## Ferme éolienne du Fourris SAS

Communes de Brioux-sur Boutonne, Lusseray et Melle (79)

# Compléments au dossier de demande d'Autorisation Environnementale

Août 2021

Carte 125 : Distance des éoliennes aux éléments patrimoniaux les plus proches

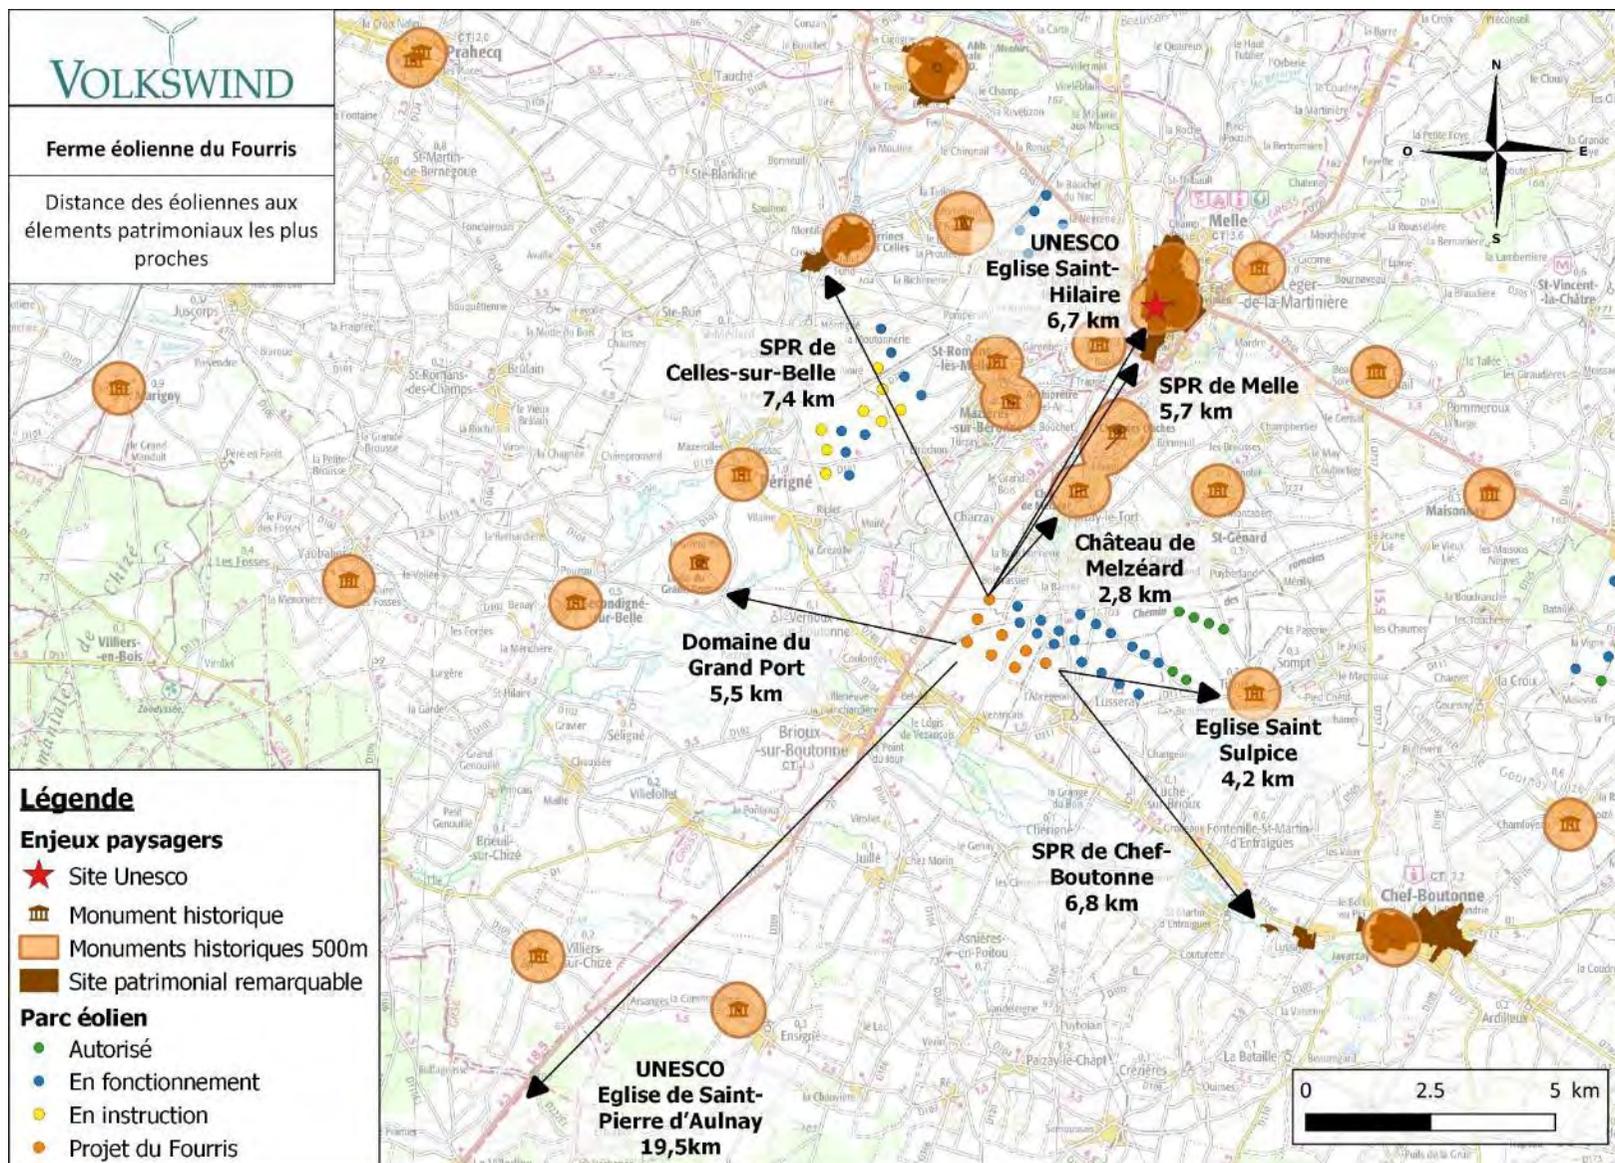
\* Le volet paysager indique l'éloignement de la ZIP par rapport à différents enjeux présents alentour. C'est insuffisant ; il convient d'indiquer l'éloignement de l'installation classée, par rapport à ces enjeux.

Seules les distances à la ZIP sont mentionnées dans l'état initial puisqu'à ce stade de l'étude, l'implantation n'est pas encore définie. En effet, l'établissement de l'état initial a pour objet de caractériser les différents enjeux du milieu en l'absence du projet.

Toutefois ces distances d'éloignement par rapport aux ICPE peuvent être ajoutées à titre informatif dans la partie Impacts, suite au choix du projet. Il est à noter que ces informations n'ont pas d'incidence sur les études réalisées ni sur les conclusions de l'étude paysagère, car les distances des éléments avec les éoliennes sont forcément supérieures à celles avec la ZIP, les éoliennes étant situées à l'intérieur de cette dernière.

Les modifications suivantes ont donc été apportées dans la partie IMPACTS DU PROJET au Chapitre « 5.5.2. EFFETS SUR LE PATRIMOINE » p337-339 de l'étude d'impact :

Carte 111 : Carte des zones naturelles autour du projet

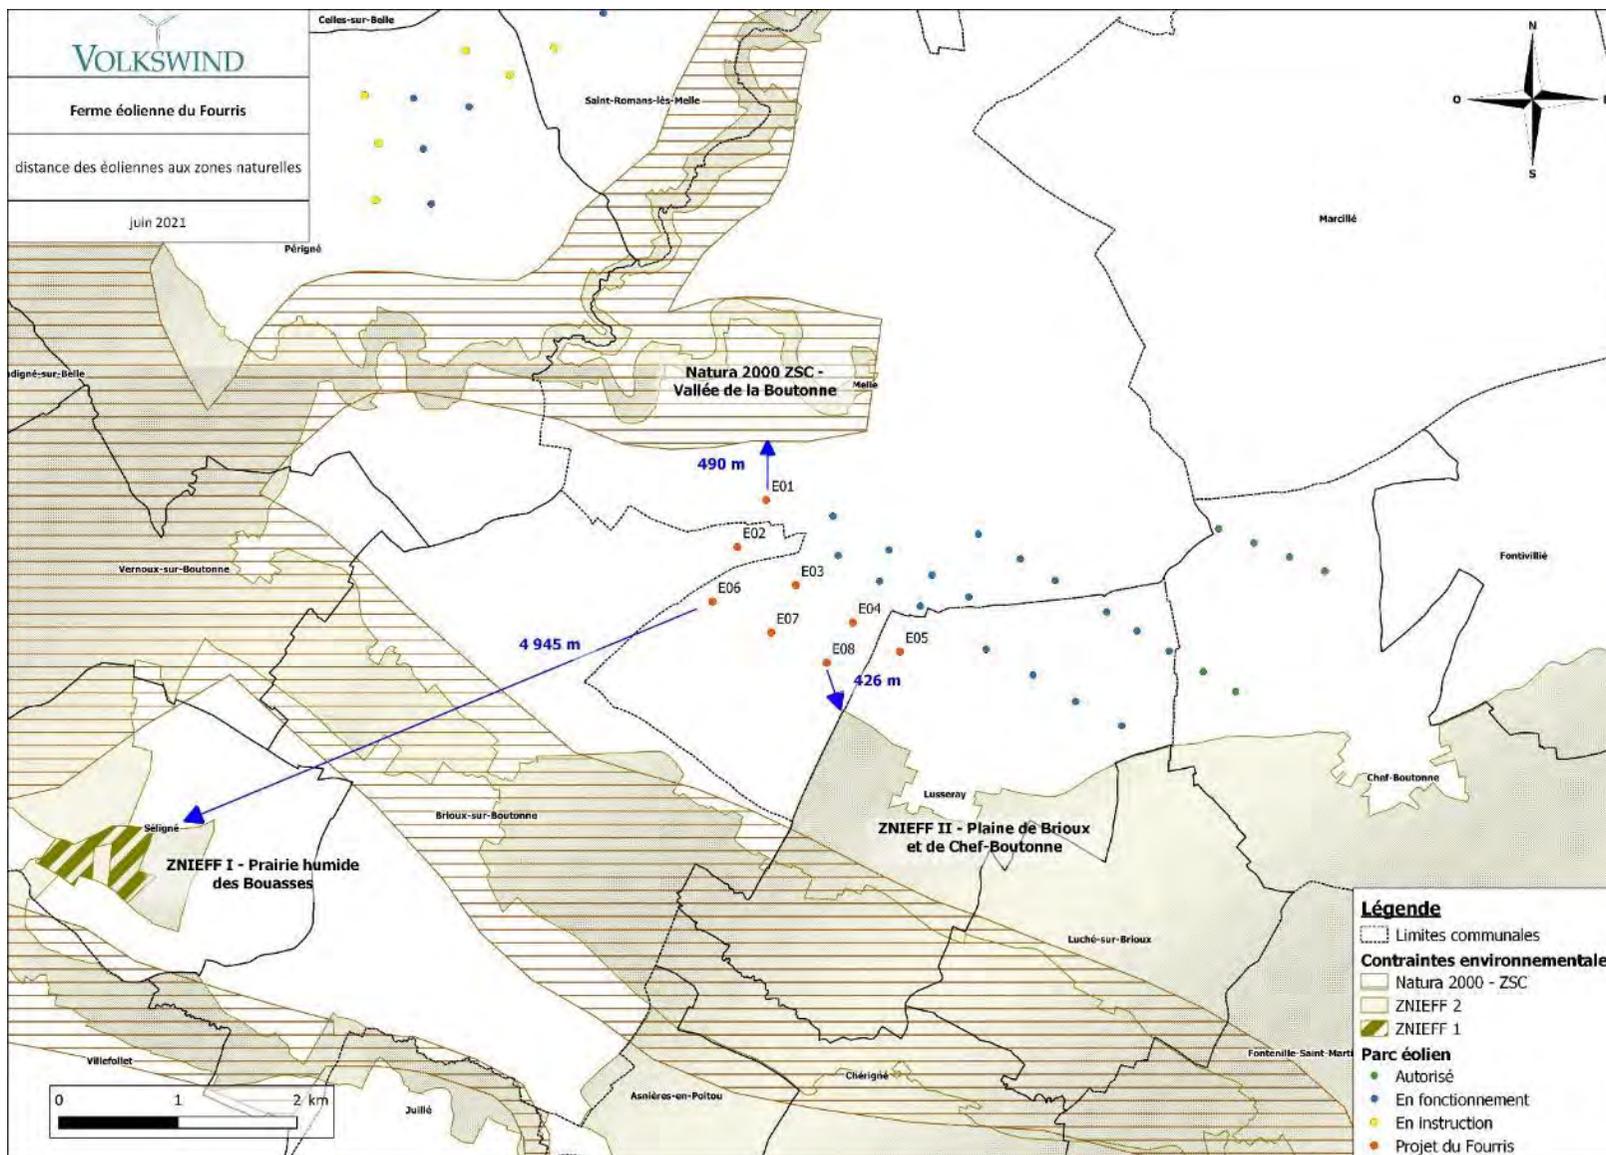
\* La même observation s'applique aux autres enjeux, tels que les zonages relatifs aux enjeux écologiques.

Seules les distances à la ZIP sont mentionnées dans l'état initial puisqu'à ce stade de l'étude, l'implantation n'est pas encore définie. En effet, l'établissement de l'état initial a pour objet de caractériser les différents enjeux du milieu, en l'absence du projet.

Conformément à cette demande, les distances d'éloignement par rapport aux ICPE ont été ajoutées à titre informatif dans la partie IMPACTS DU PROJET au chapitre « 5.4.1 Zones naturelles » p285 de l'étude d'impact. Nous précisons que cela ne modifie bien sûr aucunement les conclusions des études présentées :

Carte 1341 : Localisation des écoutes en hauteur

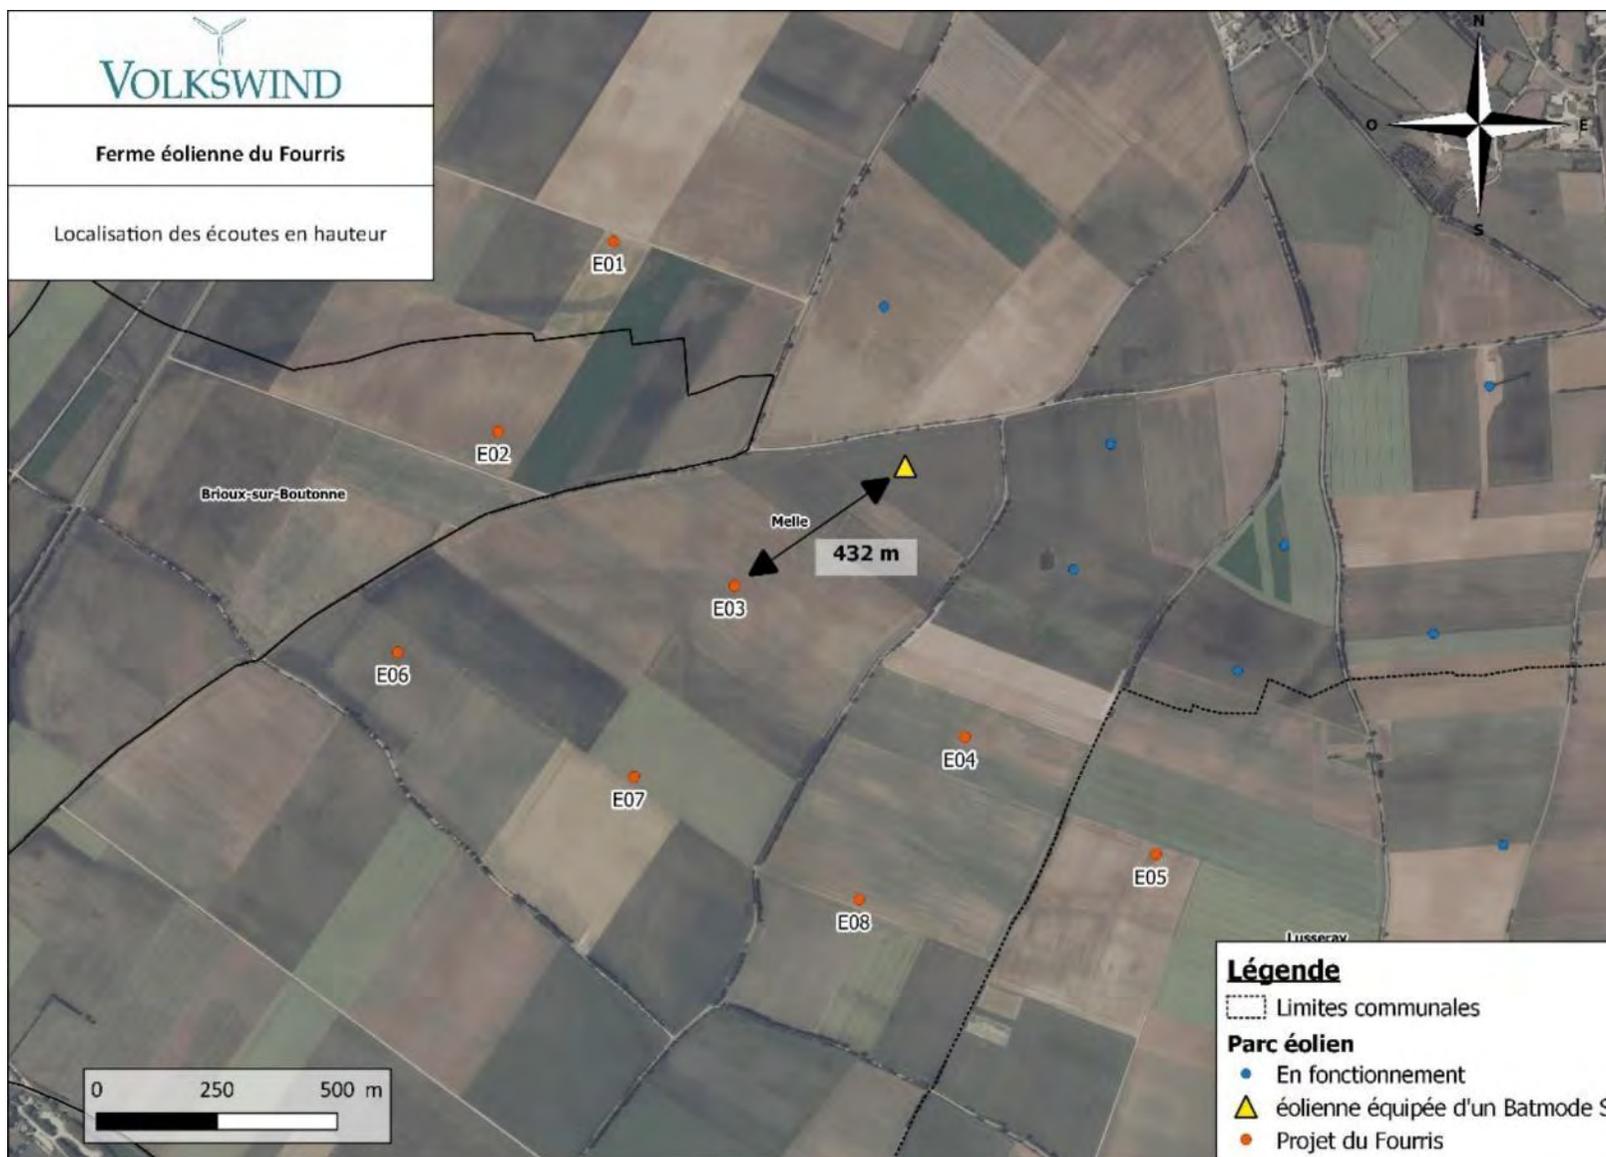
Plusieurs espèces présentes sur le site sont exposées à la mortalité générée par les éoliennes : Pipistrelle commune, Pipistrelle de Khul, Sérotine commune et Barbastelle d'Europe. Les suivis en hauteur proviennent d'écoutes en nacelles réalisées sur le parc éolien voisin. La pertinence de l'utilisation de ces résultats, en lieu et place d'écoutes en hauteur réalisées sur le site d'implantation du projet lui-même, n'est pas démontrée par l'étude d'impact. De fait, des écoutes en hauteur sur site lui-même devraient être réalisées.

Les précisions suivantes concernant la pertinence de la localisation des écoutes en hauteur ont été apportées dans la partie « 7.3.2 Phase d'exploitation » p404 de l'étude d'impact :

« Les suivis en hauteur proviennent d'inventaires ultrasoniques réalisés à l'aide d'un enregistreur automatique (modèle BATmode S+ de BioAcousticTechnology) placé sous la nacelle de l'éolienne de l'éolienne E01 de la Ferme éolienne de Lusseray Paizay-le-Tort.

L'enregistreur est situé à 432m de l'éolienne E03 et occupe une position centrale dans le site d'implantation du projet. La pertinence de ces écoutes est d'autant plus grande qu'elles ont pu être réalisées sur une année complète (du 5 octobre 2018 au 7 octobre 2019) à hauteur de nacelle.

Les résultats de ces écoutes sont très conservateurs car les haies concentrent l'essentiel de l'activité des chiroptères et l'éolienne sur laquelle est placé l'enregistreur est située à seulement 70m de la haie la plus proche, alors que l'ensemble des 8 éoliennes du projet du Fourris sont situées à plus de 150m des haies, voire 200m pour 6 d'entre elles. »

Zones de sensibilité des Outardes canepetières par rapport au projet du Fourris

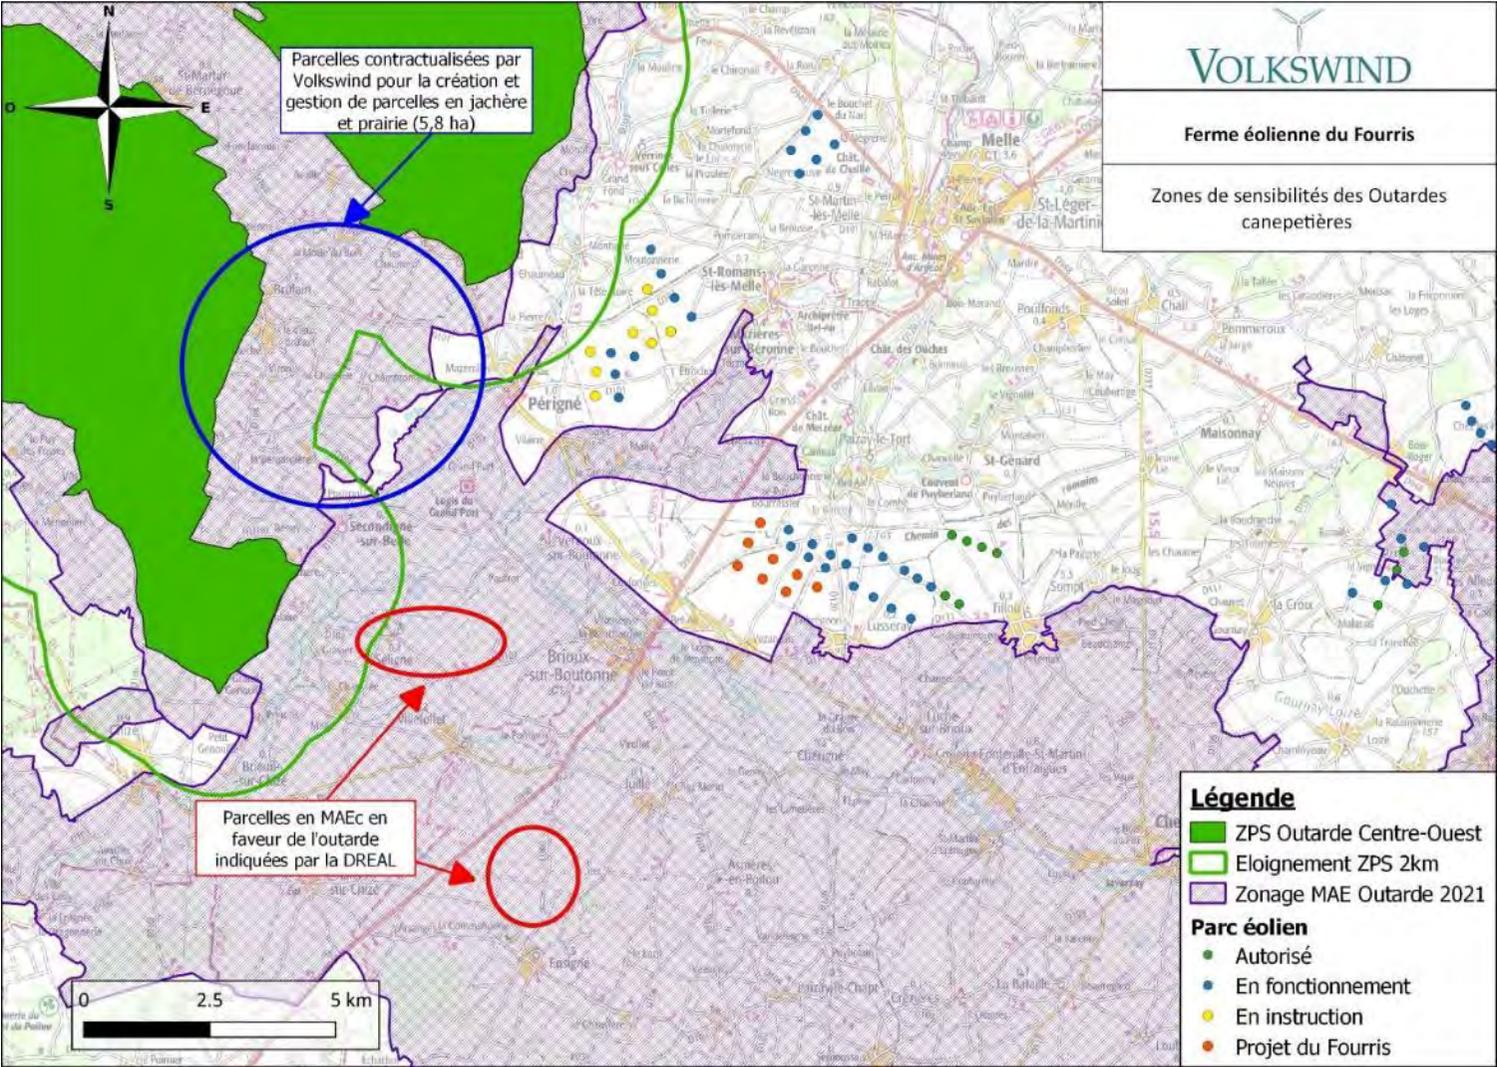
Cette proximité et l'enjeu représenté par cette espèce particulière nécessitent que l'étude d'impact analyse plus rigoureusement l'impact du projet sur cette espèce et sur son habitat, notamment en intégrant des contacts avec l'animateur de la ZPS et avec l'animateur du plan national d'actions (PNA) 'Outarde canepetière' mis en œuvre par le Ministère de la transition écologique.

Le projet du Fourris respecte toutes les préconisations du PNA en se situant hors des habitats favorables à l'espèce, hors des zones de vie de l'espèce (habitat de reproduction, de rassemblement ou d'hivernage), hors des continuités écologiques, à plus de 2km des ZPS et hors des zonages MAE Outarde (qui prennent considération les corridors et zones de transit inter ZPS).

Grâce aux éléments communiqués par l'animateur du PNA Outarde, nous avons pu établir une cartographie plus précise des zones de sensibilité Outarde à proximité du projet du Fourris :

Carte 133 : Mesures d'évitement et de réduction concernant la migration

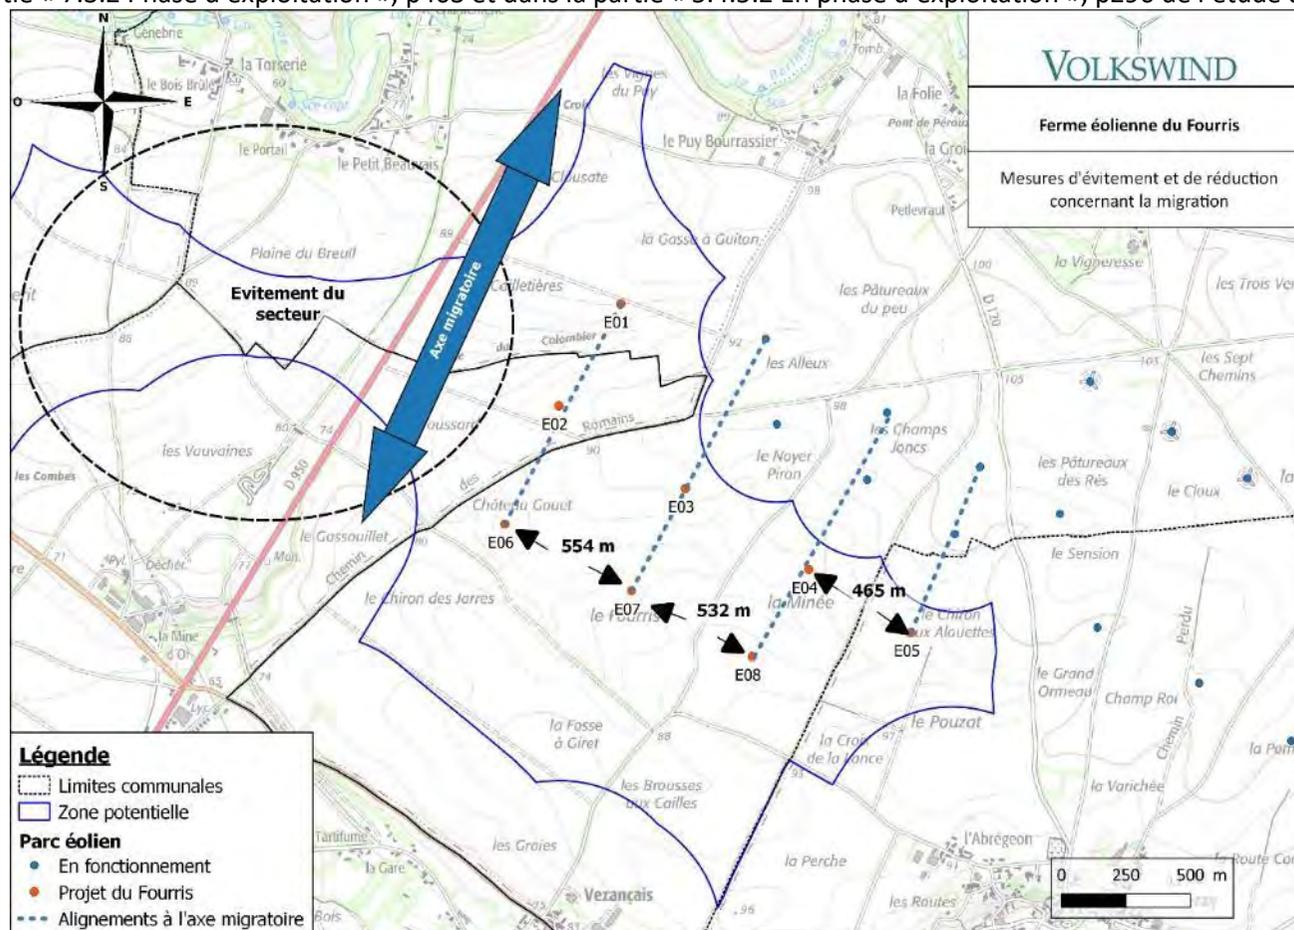
On note que le guide de la LPO 2010 Soufflot suggère une conclusion inverse car il préconise un espacement d'au moins 1000 m entre éoliennes, pour le franchissement par les oiseaux 'grands voiliers', espacement non atteint ici. L'espacement de 400 m minimum entre éoliennes, mis en avant par le porteur du projet dans son étude d'impact pour permettre des couloirs de traversée du parc en période de migration, n'est pas cohérent avec le guide LPO précité. Si une référence plus récente ou scientifiquement validée conforte l'espacement « 400 m », il convient de le mentionner. A défaut, cette annonce ne peut pas être retenue comme une mesure valable.

Le porteur du projet indique que son implantation, dans le prolongement de parcs éoliens existants, réduit l'emprise sur l'axe migratoire. Cette interprétation est douteuse car la concentration d'éoliennes peut -tout aussi bien- parachever un effet Barrière, par effet cumulé.

Pour le présent projet, les seules mesures d'évitement et de réduction qu'il est possible de mettre en œuvre concernant la migration sont donc :

- de limiter une emprise supplémentaire sur l'axe migratoire, en évitant une implantation sur la partie ouest de la ZP et en proposant une implantation en amont des parcs existants ;
- d'aligner les éoliennes du projet dans le sens migratoire avec les parcs existants afin de permettre des couloirs pour la traversée du parc en migration ;
- d'espacer les éoliennes afin de permettre des couloirs pour la traversée du parc en migration ;

Ces mesures ont donc bien été réalisées dès la phase de conception du projet, selon les recommandations du bureau d'étude écologique. La carte suivante a été ajoutée dans la partie « 7.3.2 Phase d'exploitation », p403 et dans la partie « 5.4.5.2 En phase d'exploitation », p296 de l'étude d'impact.
